ENDRINGSNOTAT BEGRENSET HØRING

Områdereguleringsplan for Kristiansholm, Sandvikstorget og Rosegrenden

BERGEN
KOMMUNE

20. februar 2025

Endringer – Utsikten Neumann-tomt

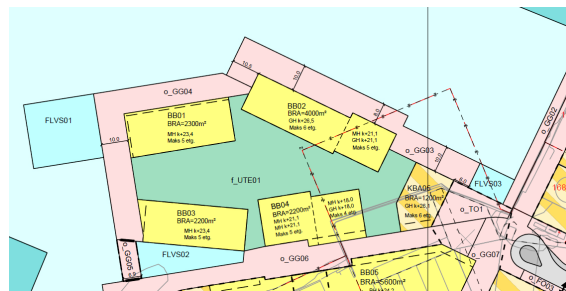
- Det er regulert inn en sjøpromenade med en bredde på 10 meter nord for BB02.
- Det er sikret at sjøpromenade i nord ikke medfører ytterligere utfylling enn til offentlig høring våren 2024.

I plankartet til offentlig ettersyn var sjøpromenaden i nord vist i vertikalnivå 3 og lå innenfor FLVS02. Sjøpromenaden her var vist som o_GG31.

I nytt planforslag ligger sjøpromenaden i vertikalnivå 1 og vises som o_GG03.

Det har vært dialog mellom Plan- og bygningsetaten og Statsforvalter vedrørende dette temaet i etterkant av høringsperioden. Det var fra fagetatens side vurdert at grepet med flytebrygge og bebyggelse i sjø, var i tråd med prinsippet om tilgjengelig strandsone og en myk overgang mellom sjø og bebyggelse. I korrespondansen har det vært foreslått justeringer for å imøtekomme innsigelsen, men det har ikke latt seg gjøre å komme til enighet om en flytende konstruksjon med vann mellom denne og bebyggelsen.

Dialogen med Statsforvalter ble avsluttet med et forslag som tilsvarer vist endring over og Plan- og bygningsetaten vurderer at forslaget nå imøtekommer innsigelsen.

Endringer – Bergen Arkitektthøgskole

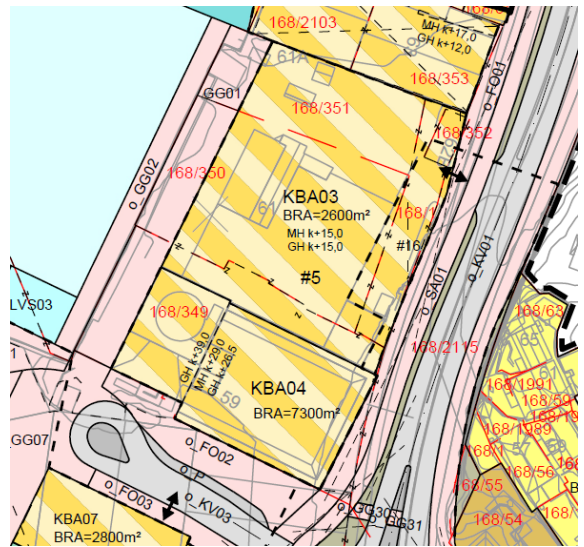
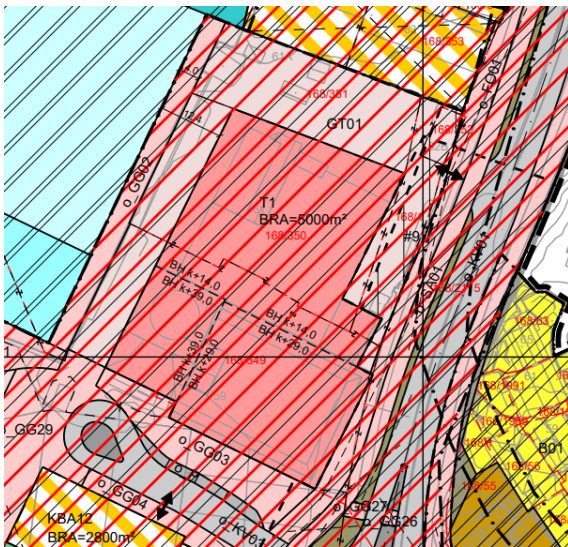
- Det er satt krav om detaljregulering for BAS-eiendommene på bakgrunn av en vesentlig økning i fleksibiliteten for utviklingen av eiendommene.
- Arealformålet T1 (undervisningsformål, kulturinstitusjon og/eller kontor) og nordlige deler av GT1 (Gatetun) er endret til KBA03 (i hovedsak gnr/bnr 168/350 og 351) og KBA04 (gnr/bnr 168/349)

- Innenfor KBA03 og KBA04 åpnes det for undervisningsformål, kulturinstitusjon, håndverks- og verkstedsvirksomhet, forretning, annen tjenesteyting og næring.

- Nordlig del av BAS-tomten (KBA03) er gitt en utnyttelse på maksimalt 2600 m2.
- Innenfor KBA03 kan det etableres bebyggelse med byggehøyde opp til kote +15, en meter høyere enn til offentlig ettersyn våren 2024.

- KBA04 er omrisset av dagens silobygg. Byggehøyder for silo-bygg er ikke endret og er foreslått likt som dagens bygg. Det er gjort nye og grundigere beregninger av BRA og utnyttelsen endres derfor fra 5000 m2 på hele BAS-tomten til 7278 m2 BRA for silobygget. Dette gir mulighet til å bygge etasjer inne i siloen og slik utnytte dette bygget i større grad enn i dag.

- Krav om kobling mellom Sandviksveien og sjøen beholdes og skal fastsettes i forbindelse med fremtidige detaljreguleringsplanen.
- Vestlig del av GT01 (gatetun) endres til GG01 (gangveg/gangareal/gågate).

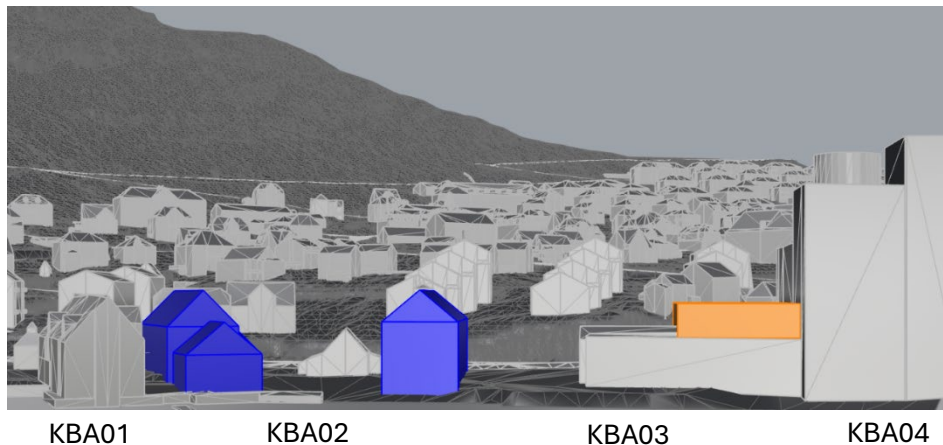
Gatetun innenfor dette arealet utgår i nytt forslag.

Endringer - Overflateparkering HC – Neumann-tomten

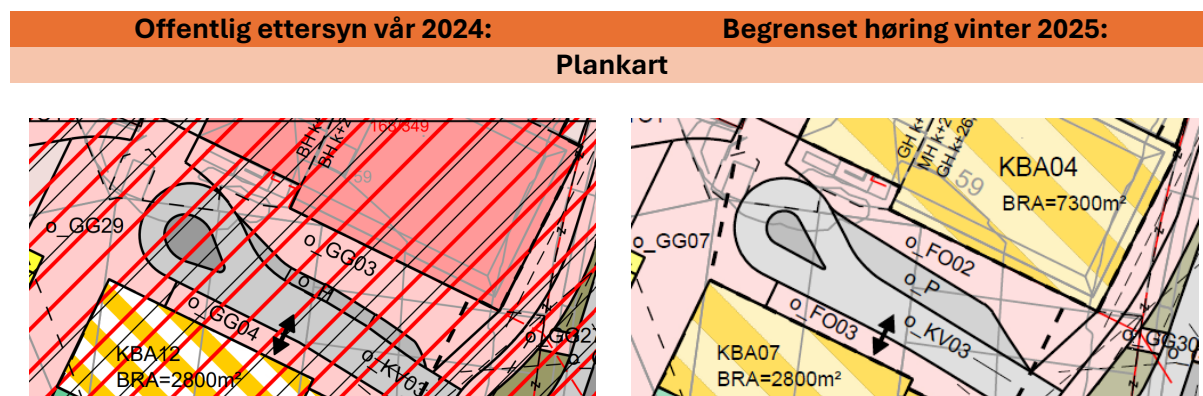
- Parkering o_P utvides slik at arealet er bredt nok til å romme parkeringsplass for personer med nedsatt funksjonsevne.

Bestemmelser	
Ingen spesifisering i bestemmelsene som var på høring.	Ny bestemmelse: Innenfor o_P skal det etableres minimum to parkeringsplasser for personer med nedsatt funksjonsevne.

Det vurderes som viktig og nødvendig å sikre offentlig tilgjengelige parkeringsplasser til personer med nedsatt funksjonsevne tett på sjøpromenade og et nytt bolig- og sentrumsområde.

Endringer – Kristiansholm

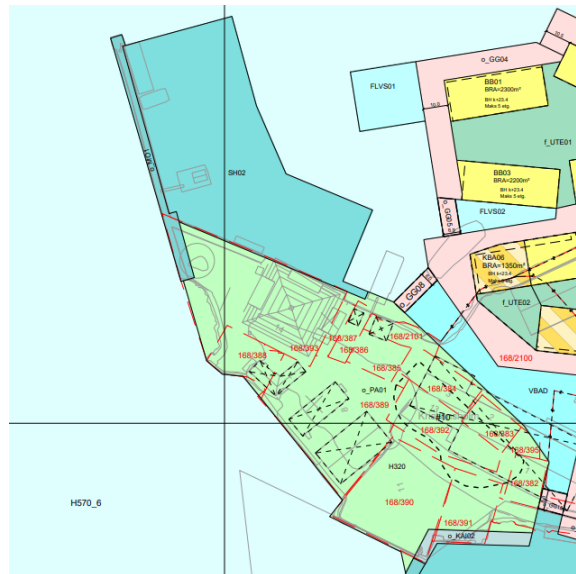
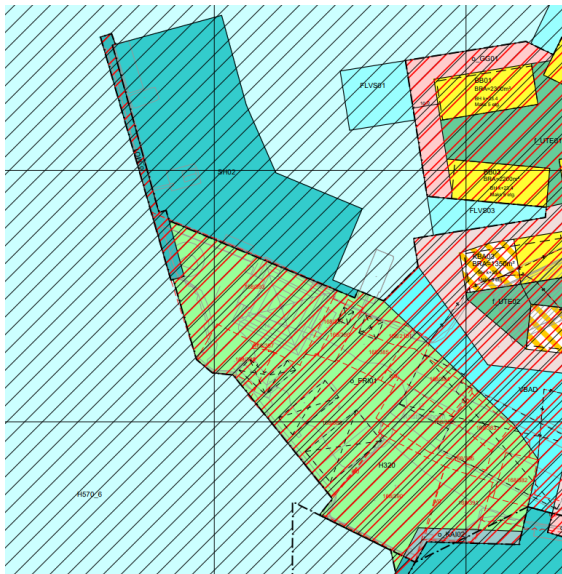
- Arealformålet o_FRI01 (friområde) er endret til o_PA01 (park).
- Krav til minimum størrelse for lekearealet på holmen er økt fra 750 m² til 1000 m².
- Plasseringen av lekearealet er fastsatt gjennom at det er satt inn et bestemmelsesområde på ca. 1200 m².

En formålsendring fra friområde til park er vurdert som formålstjenlig, da det kan være problematisk å gjerde inn et lekeareal i et område som er regulert til friområde, ref.

Barkadommen (2007-02-26. Rt 2007 281. Norges Høyesterett – dom). Intensjonen for Kristiansholm er den samme som ved høringen våren 2024 og en endring fra friområde til park har ingen betydning i praktisk forstand.

Plassering av lekearealet er gjort med tanke på å sikre allmenn tilgang til sjøen og med tanke på en fornuftig plassering i forhold til logiske bevegelsesmønstre og nødvendige kjørbare gangveger.

Endringer – Bensinstasjonstomten

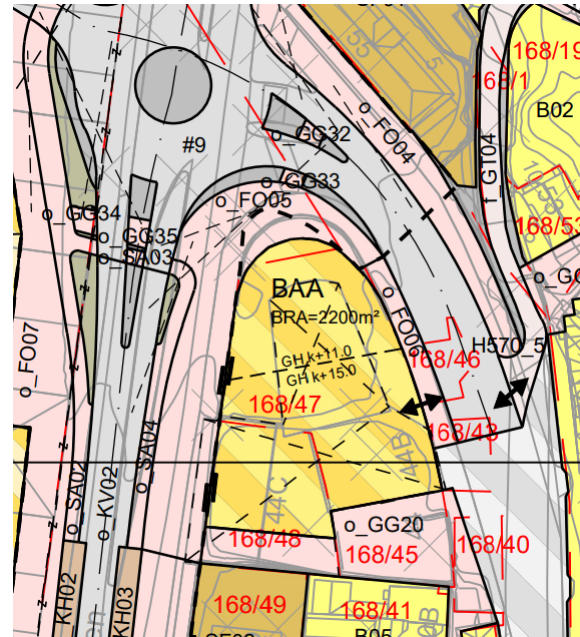
- Arealformålet er endret fra sentrumsformål (SF02) til angitt bebyggelse og anleggsformål kombinert med andre angitte hovedmål (BAA).
- I bestemmelsene er det fastsatt at det innenfor BAA tillates å etablere renovasjonsteknisk anlegg/bosnett-terminal, kontor, bevertning og tjenesteyting.
- Det er satt krav i bestemmelsene om at første etasje skal utformes på en måte som oppnår god visuell kontakt med omgivelsene. Dersom det ikke etableres renovasjonsteknisk anlegg i første etasje, er det krav om aktiv fasade. Foliering er ikke tillatt.
- Nytt arealformål er utvidet med totalt 8 m² og har fått endret form.
- Maksimal høyde er redusert fra kote +19 til kote +15 i sør og +11 i nord.
- Utnyttelsen er redusert fra maks BRA=2600 m² til maks BRA= 2300 m².

I dialogmøter med VLFK og byantikvar er det vurdert at en reduksjon i høyden for dette bygget var nødvendig for å ivareta kulturmiljøet i bakkant og opp mot Amalie Skrams vei. For å i større grad hensynta siktlinjer er bygget gitt en markant nedtrapping fra sør mot nord. Samtidig har innspill fra Bymiljøetaten vist til at arealet kan være en god lokasjon for mulig fremtidig bossnett-terminal for Sandviken. En slik terminal krever en viss størrelse og en høyde på minst 8 meter fra gateplan. Fagetaten har derfor sett på muligheten for å utnytte hele eiendommen, men da samtidig redusere byggehøyden. Fremtidig detaljregulering av tomten vil fastsette fasademateriale, form og andre viktige kvaliteter.

Vi vurderer at endringene vi har vist over imøtekommer innsigelsen fra VLFK knyttet til dette området.

Endringer – Tangen

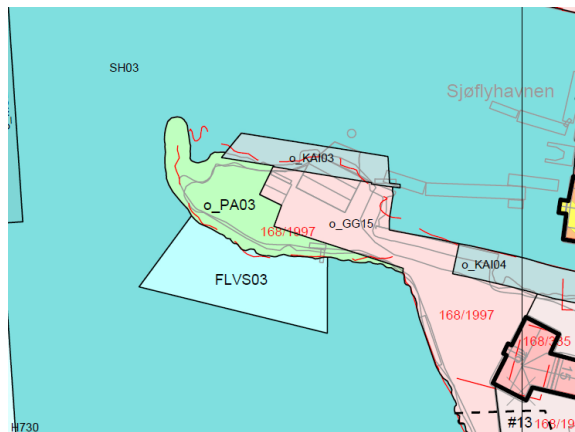
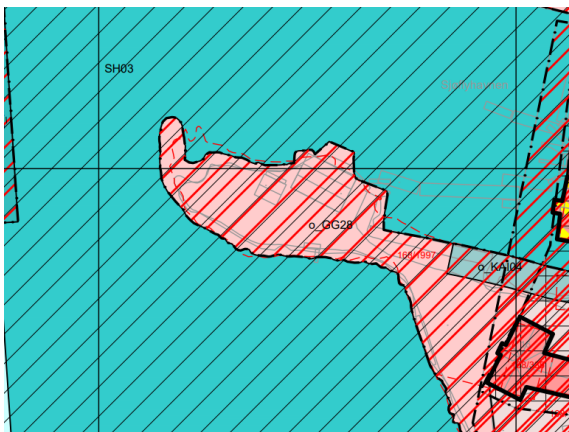
- Arealet på land endres fra gangveg/gangareal/gågate til en kombinasjon av grønnstruktur, kai og gangveg/gangareal/gågate.
- Avgrensing tar utgangspunkt i situasjonsplanen i byggesaken for området.
- For sjøarealet er det valgt arealformålet "Bruk og vern av sjø og vassdrag med tilhørende strandsone".
- Arealet i sjø er avgrenset slik at eksisterende kaiareal mot Kystkultursenteret fremdeles vil være tilgjengelig som småbåthavn (SH03).

I etterkant av høringsperioden har det vært skriftlig dialog med Statsforvalter. Statsforvalters vurderinger knyttet til behovet for sammenheng mellom tillatt bruk på land og tilhørende sjøareal er relevante, og det ble på grunnlag av dette foreslått justeringer for å imøtekomme innsigelsen. Justeringene ble positivt mottatt fra statsforvalters side og er innarbeidet i forslag til nytt planforslag.

Plan- og bygningsetaten anser innsigelsespunktet som imøtekommet og ber om bekreftelse fra Statsforvalter på at denne begrensede høringen gir grunnlag for å trekke dette punktet fra innsigelsen.

Figur 2: Utsnitt av plankart - bestemmelsesområde for parkeringsgarasjen er vist med rød stiplet linje.

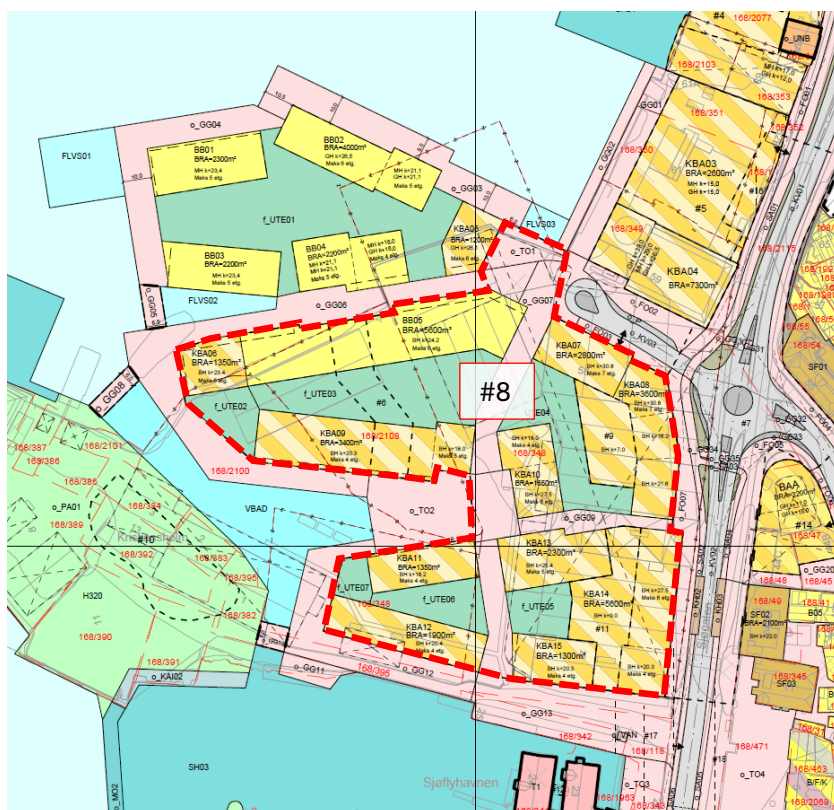
- Arealformål for parkeringskjeller tas ut og erstattes/sikres med bestemmelsesområde # 9 og tilhørende bestemmelser som åpner for å etablere parkeringsgarasje innenfor bestemmelsesområdet.

Det vurderes som viktig og nødvendig å regulere parkeringskjelleren fleksibelt grunnet mulig økning i parkeringsdekningen i forbindelse med politisk behandling av områdereguleringen.

Det er kostnadskrevenende å bygge parkeringsgarasje, og det anses som lite sannsynlig at garasjen blir større enn nødvendig. Å regulere parkeringsgarasjen ved hjelp av bestemmelsesområde gir større fleksibilitet med tanke på endelig utforming og plassering. Innkjørsel er sikret med avkjørsels-pil fra o_KV03.

Figur 3: Utsnitt av plankart fra høring våren 2024. Lilla stiplede linjer viser areal som er endret fra "gatetun" til «gangveg/gangareal/gågate»

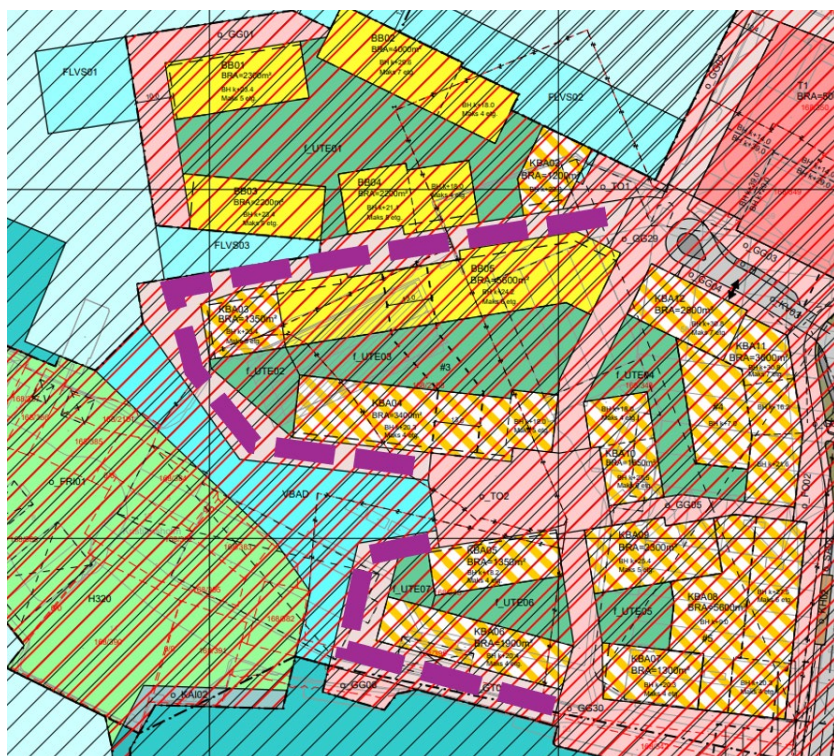
- Gatetun endres til gangveg/gangareal/gågate på Neumann-tomten.

I høringsforslaget var to av gateløpene innenfor Neumann-tomten regulert som gatetun.

Ettersom det er lagt opp til svært lite kjøring med motorisert kjøretøy innenfor arealene som var satt til gatetun, er det vurdert at arealformålet «gangveg/gangareal/gågate» i større grad enn arealformålet «gatetun» i tråd med intensjonen planen setter for bruken av de aktuelle gatene.

Det er også enklere å skille «gangveg/gangareal/gågate» for å kunne sette en tidsavgrensning for bilbruken på en fornuftig måte. Dette er ikke mulig for «gatetun» jf. skiltforskriften.
